# 第四章 開發行為或環境保護對策變更之理由及內容

## 4.1 開發行為變更之理由

本次擬變更內容包括變更營業所地址、相鄰風場銜接連續之鳥類廊道規劃、機組佈置規劃、風機基樁直徑、預定工程進度、鳥類環境保護對策及環境監測計畫等，相關說明如下：

圖 4.1-1 國際間風機大型化趨勢

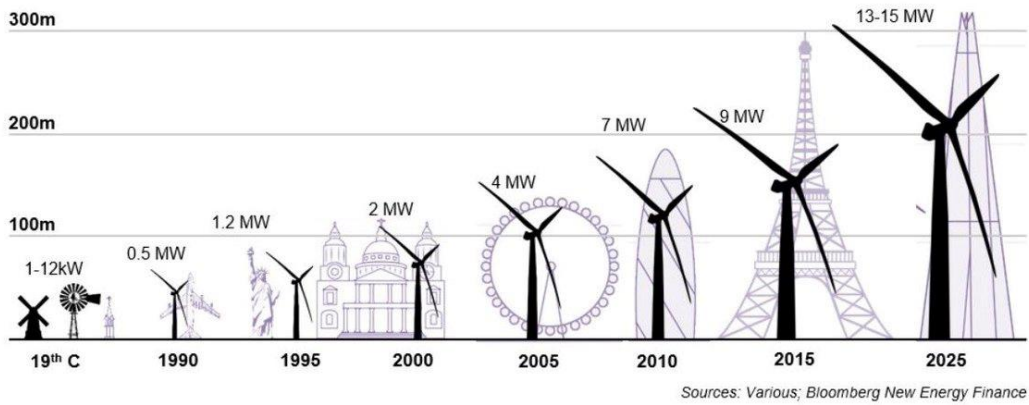
配合全球風機朝向大型化發展趨勢(圖 4.1-1)，評估以 6MW~9.5MW 原風機方案之佈置條件，尚無法適用至大型化風機方案，故本次變更以規劃新增 11MW~15MW 大型化風機方案，另行設定該方案之適用規模條件。

圖 4.2-2 海龍二號、三號風場實際可佈設風機面積、避免鳥類由南往北飛時進入兩風場邊界退縮區域之風機佈設示意圖(14MW)

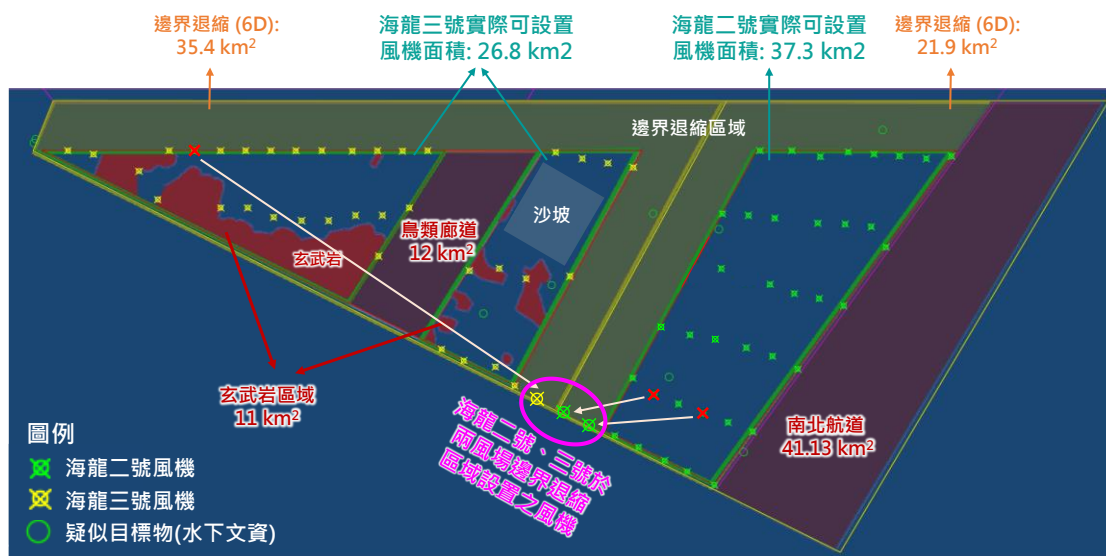
(三) 爰此，海龍二號風場配合交通部航港局於 106 年 11 月 21 日公告之「臺灣彰化外海岸風電潛力場址海域預定航道」退縮風場在先，場址面積減少 41.13km<sup>2</sup>，縮減達 41.1%，退縮寬度達 3,500 公尺，另海龍三號風場為配合「彰化雲林地區離岸式風力發電計畫環境影響調查報告書」及經濟部整體規劃，於風場開發面積及總裝置容量等設置條件均維持不變下，於海龍三號風場新增 2,000 公尺銜接鄰近風場連續之鳥類廊道(面積約 12km<sup>2</sup>)。海龍二號、三號風場相鄰邊界依經濟部能源局於 104 年 7 月 2 日公佈之「離岸風力發電規劃場址申請作業要點」規定，各自退縮，留設寬度大於 2,000 公尺，而與北側相鄰風場亦依規定各自退縮，以 14MW 估算，於風場內兩場址間共退縮 2,664 公尺(6D+6D)。加上海龍三號風場受澎湖群島延伸的玄武岩影響，再加上沙坡地形限制，風場內有多處區域無法設置風機，使得海龍三號風場面積再減少 11 km<sup>2</sup>；整體海龍二號風場實際可設置風機面積從 100.33 平方公里縮減至 37.3 平方公里，海龍三號風場從 85.2 平方公里縮減至 26.8 平方公里，大幅限制風場實際可佈設風機面積(詳表 4.2-2、圖 4.2-2)。

- (六) 因應風機技術條件，大型化風機規劃更需考量前排風機對於後排風機之影響，以確保風機運轉效率和年限；透過場址內減少機組陣列排數，拉大前排風機與後排風機間距，以使氣流影響降至最低。
- (七) 本次變更已於實際可設置風機面積中，盡力調整並擴大風機間距，經評估規劃後，盛行風向間距至少 1,158 公尺，非盛行風向風機間距不小於 755 公尺之風機數量比率至少 33%，不小於 666 公尺之風機數量比率至少 67%。整體風場僅有部分非盛行風向間距縮小，並非所有風機非盛行風向間距皆縮小至 666 公尺，於配合風場地質地形現況，亦有部分風機於盛行風向及非盛行風向間距皆加寬情形；若採用最有可能設置之 14MW 風機進行估算，海龍二號共設置 37 部，承諾 13 部以上風機間距不小於 755 公尺，數量達 35%，海龍三號共設置 36 部，承諾 12 部以上風機間距不小於 755 公尺，數量達 33%。另本計畫為減少施工風險，須預留風機位置微調的彈性，以減少非必要之加強打樁、海底床整平之工作。
- (八) 基此，本計畫係整體考量船舶航行安全、鳥類飛行環境、場址邊界緩衝、場址規劃條件、風況評估條件、風機技術條件，而將原非盛行風向之最小風機間距 755 公尺微調縮減為 666 公尺；其風機間距縮減之差異值約 89 公尺，實質係挪移至航道退縮(約 3,000~3,500 公尺)、鳥類廊道(約 2,000 公尺)、邊界退縮(14MW 雙側約 2,664 公尺)，若以總體間距空間而言，實際風機留設間距、風場退縮空間均遠大於原規劃，詳圖 4.2-2 所示。

本計畫已於 2021 年 5 月 20 日洽經濟部能源局研議「處理『海龍二號』及『海龍三號』風場場址之間邊界南方入口議題」，經與經濟部能源局討論後，於海龍二號、三號風場分別移動 2 部、1 部風機，至兩風場邊界退縮區域南端入口，以避免鳥類由南往北飛時進入兩風場邊界退縮區域，降低撞擊風險，詳圖 4.2-2 所示。

圖 4.3-1 本計畫與相鄰風場銜接連續之鳥類通行廊道規劃

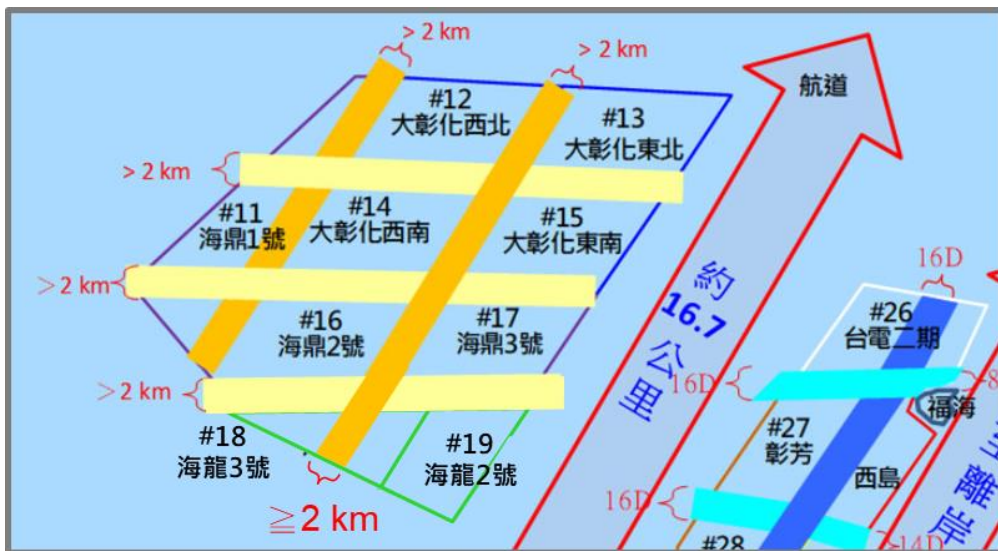
本計畫已完成 106 年秋季至 107 年春季鳥類調查作業，並配合其他風場調查成果提出「彰化雲林地區離岸式風力發電計畫環境影響調查報告書」送審，目前已於 109 年 5 月 8 日通過專案小組第 3 次初審會議，依據會議決議提出海龍二號、海龍三號與相鄰風場銜接連續之鳥類通行廊道規劃，詳圖 4.3-1。

圖 4.3-3 本次變更 14MW 風機佈設示意圖 (19 號風場)

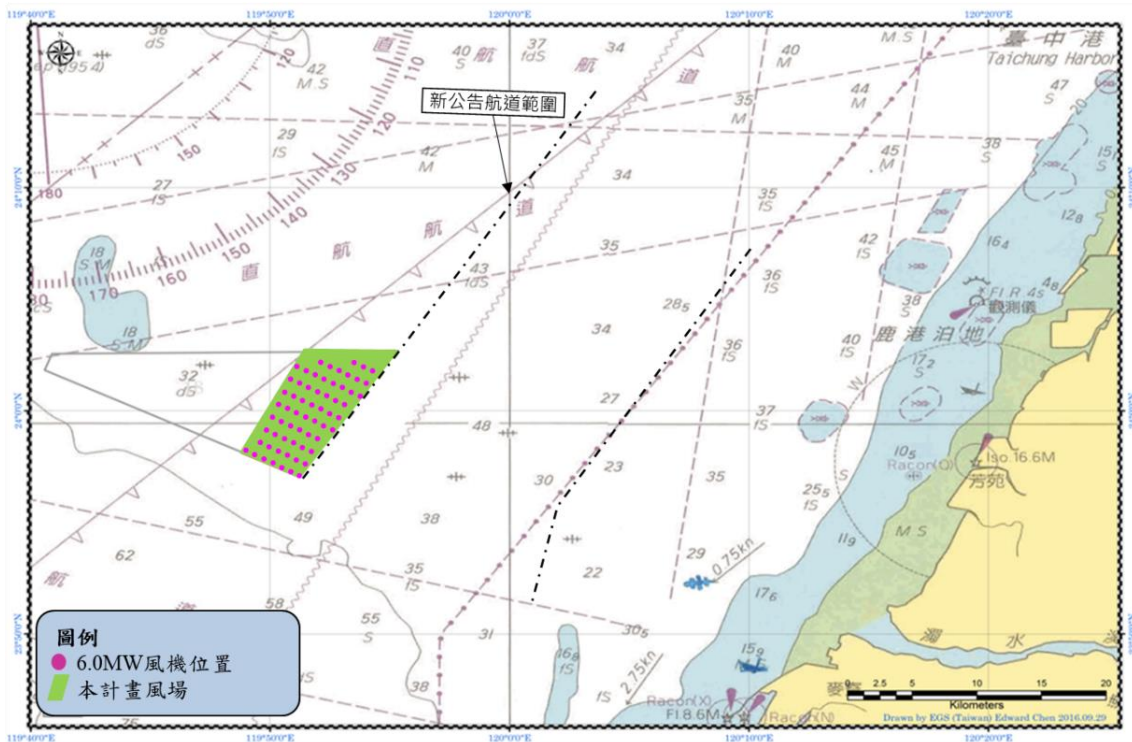
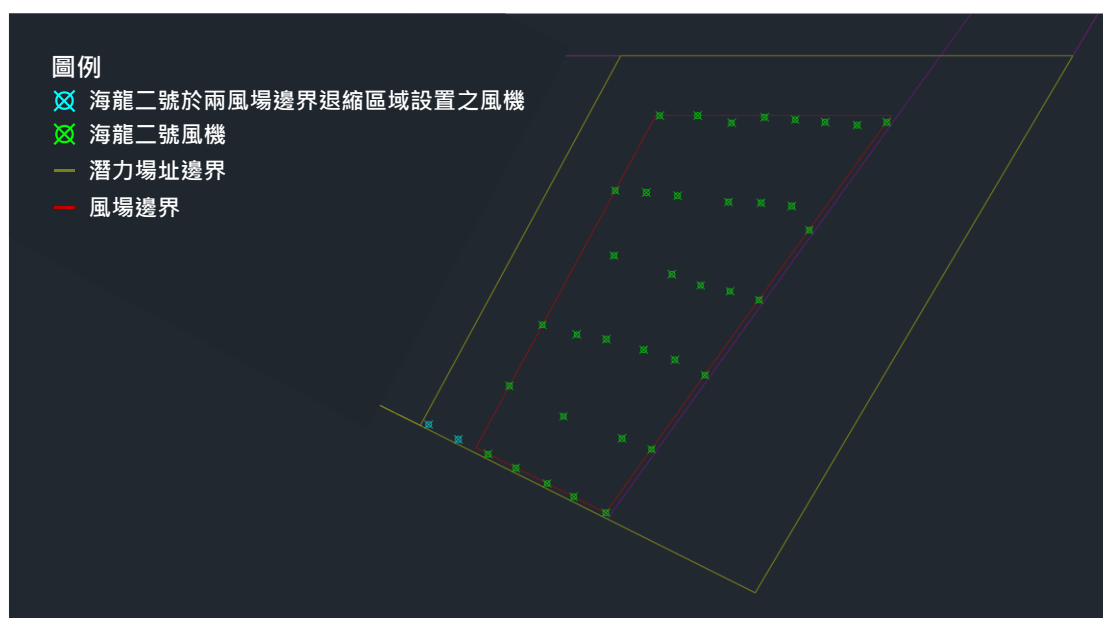
本次變更新增較大單機容量 11MW~15MW 規劃(詳表 4.3-2、圖 4.3-3)，若以單機容量 11MW 進行機組佈置，則佈置數量約為 48 部，裝置容量為 528MW；若以單機容量 15MW 進行機組佈置，則佈置數量約為 35 部，總裝置容量約為 525MW，裝置容量不超過原經濟部能源局轉送開發行為申請規模之 532 百萬瓦(MW)。如未來技術提升，也可能採用單機容量更大的機組。

本次變更新增較大單機容量 11MW~15MW 風力機組，非盛行風向風機間距不小於 755 公尺之風機數量比率至少 33%，不小於 666 公尺之風機數量比率至少 67%，盛行風向間距至少 1,158 公尺，其風機設置方案參考如圖 4.3-3 所示(本圖風機點位僅為示意，點位配置將依照實際條件予以調整)。惟實際依採用之風力機組型式及風能效益評估，而有不同機組間距調整。

註 2：本計畫將針對「海龍二號」及「海龍三號」風場場址間廊道進行地質調查，如地質調查結果顯示該區域適合放置風機，則會規畫將部分風機移至「海龍二號」及「海龍三號」風場場址間廊道。

圖 4.4.1-1 海龍案(本案)、大彰化案及海鼎案聯合設置鳥類監測系統示意圖(變更後)

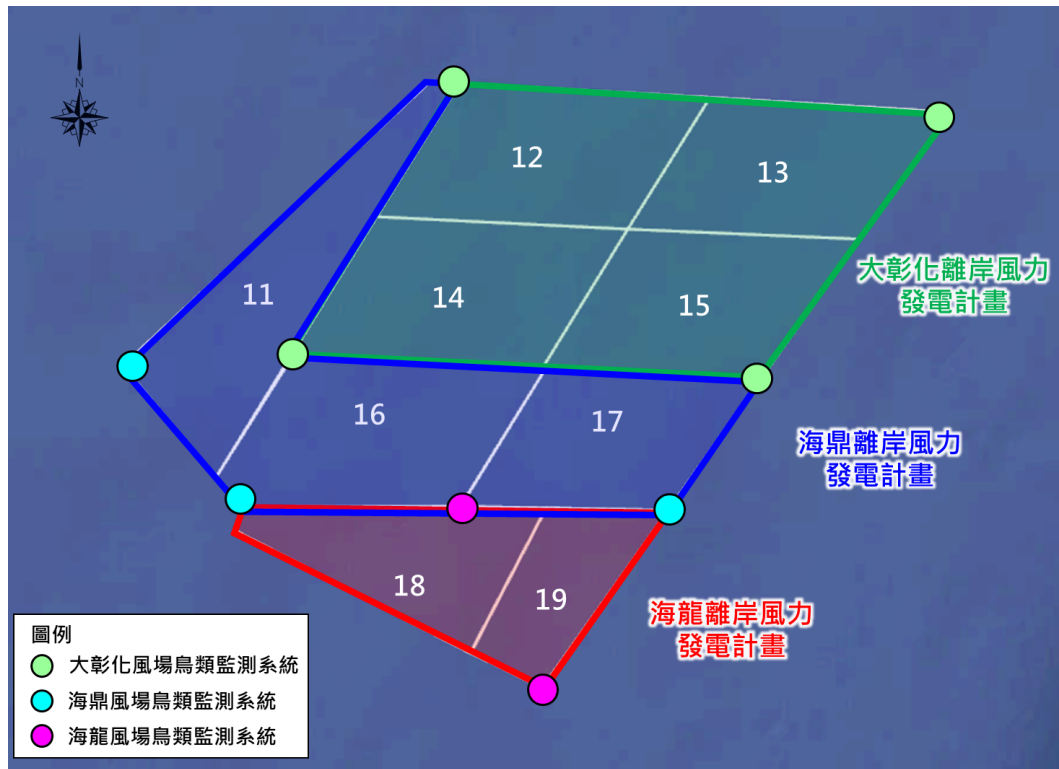
項目	原環說環境保護對策	本次變更後環境保護對策
鳥類生態	<p>(一) 降低風機撞擊效應</p> <p>依歐洲經驗，風機上若設置太多警示燈光有吸引鳥類靠近之虞，風機架設完成後，<u>將於風場最外圍之風力機組設置航空警示燈</u>，實際設置數量需依屆時所規劃之風力機組配置而定。</p> <p><u>警示燈光以符合民航局「航空障礙物標誌與障礙燈設置標準」設置，並取得民航局同意函，燈具選擇可切換紅白光且閃爍頻率為20~40fpm 的 LED 燈</u>，以減少吸引鳥類靠近的可能性。</p> <p><u>依據民航局頒布之『航空障礙物標誌與障礙燈設置標準』第十七條規定，風力發電機支撐結構物應使用 A 型中亮度障礙燈，其設置應符合水平方向設置間距應不超過九百公尺且位於最角落或最外圍之發電機支撐結構物應予設置，故未來本計畫將於風場最外圍之風力機組設置航空警示燈，設置數量需依屆時所規劃之風力機組配置而定。</u></p> <p>(二) 觀測風場中鳥類活動</p> <ol style="list-style-type: none"> <li>1. 將擇一海上變電站，設計適當空間做為研調平台，開放給相關單位，方便日後各項研調計畫或監測作業使用，例如架設雷達、紅外線攝影機等進行鳥類觀測調查或海上鯨豚調查研究。此項作為確實可方便相關單位進行研究調查工作，對於臺灣海域生態或海上鳥類生態環境的了解確有幫助性，可視為本計畫之環境友善作為，也可提升臺灣海域或海上鳥類生態環境了解。</li> <li>2. 本計畫將於風場適當地點安裝至少 1 個高效能雷達，並將回傳資料處理。監測資料會公開於本開發單位網站。</li> <li>3. 風場將擇三處適當位置設置高效能錄影機，記錄風場內鳥類的活動。</li> <li>4. 海龍案(本案)、大彰化案及海鼎案將聯合設置鳥類監測系統，將於每個風場中設置一處監測系統，包含熱影像、音波麥克風及高效能雷達等儀器或屆時更高效能監視系統，以觀測鳥類活動情形。三開發集團亦將共享監測結果，以分析不同方向之鳥類活動情形，初步規劃可能設置位置示意圖詳圖 4.4.1-1，實際設置位置將依據風場設置的順序以及風機配置選擇適切位置。</li> <li>5. 若風場位於主要的鳥類遷徙路徑，則於取得電業執照之次年度執行一次鳥類繫放衛星定位追蹤作業或雷達調查分析。之後每 5 年進行一次相同作業。</li> </ol>	<p>本次變更調整第(一)條內容如下：</p> <p>(一) 降低風機撞擊效應</p> <p>依歐洲經驗，風機上若設置太多警示燈光有吸引鳥類靠近之虞，風機架設完成後，<u>將於風場最外圍風力機組設置最少之航空警示燈</u>，實際設置數量需依屆時所規劃之風力機組配置而定。</p> <p><u>依民航局最新頒布之「航空障礙物標誌與障礙燈設置標準」設置航空警示燈</u>，並取得民航局同意函，<u>燈具選擇可同步閃光的航空警示燈</u>，以減少吸引鳥類靠近的可能性。</p> <p>(刪除)</p>
